## 改善箇所説明図②

### 基準不適合発生箇所

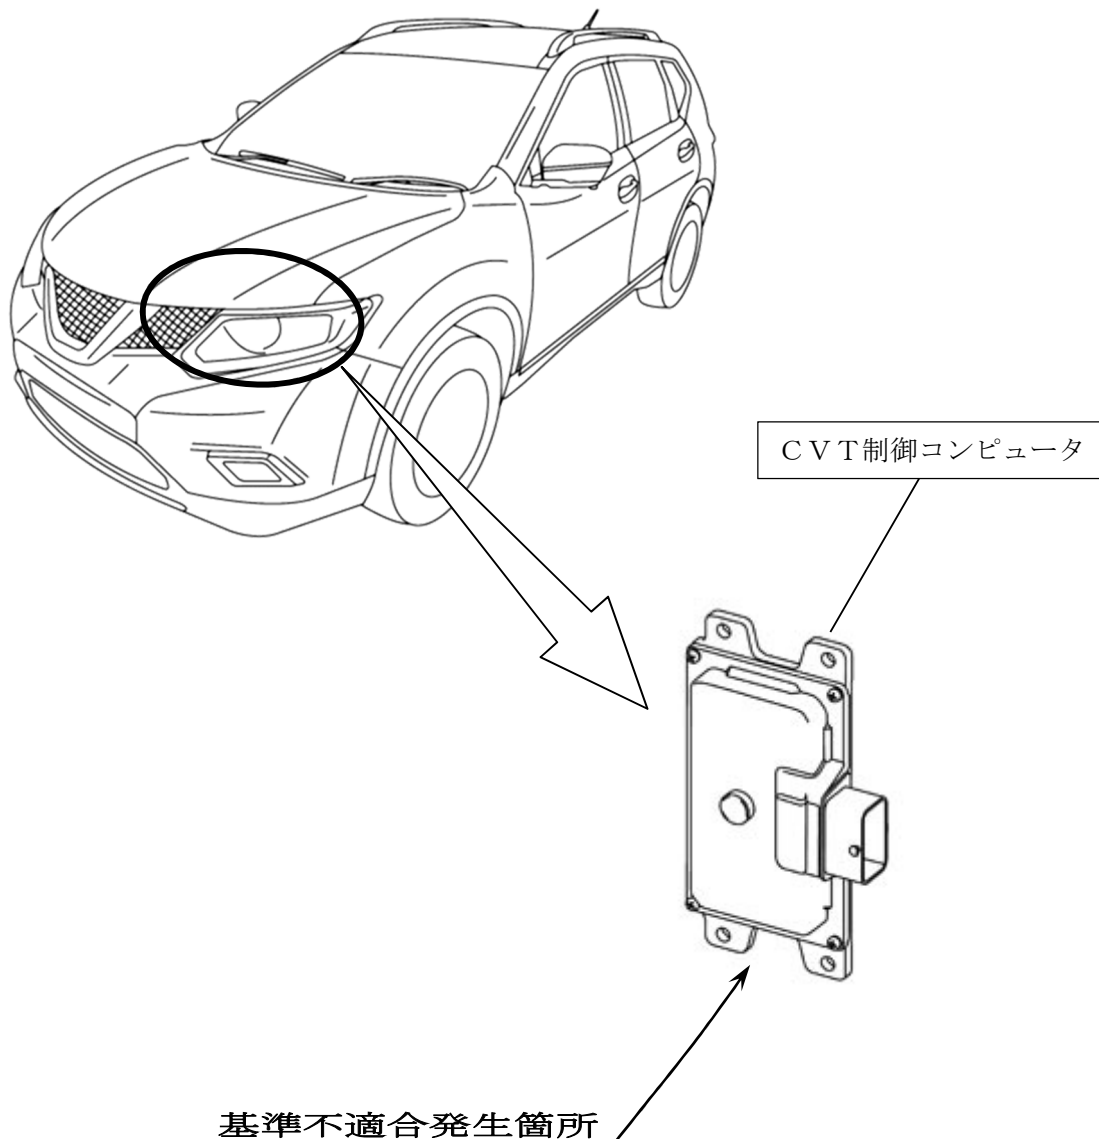
ハイブリッド車のCVT制御コンピュータにおいて、プログラムが不適切なため、減速によるEVモード移行後に極低速走行を継続した場合、モータとCVT間の動力伝達に異常があると誤判定することがあり、警告灯が点灯してモータが停止し、走行不能となるおそれがある。

全車両、当該CVT制御コンピュータを対策プログラムに修正する。

識別：銀色のシールをモデルナンバープレートの右横に貼り付ける。
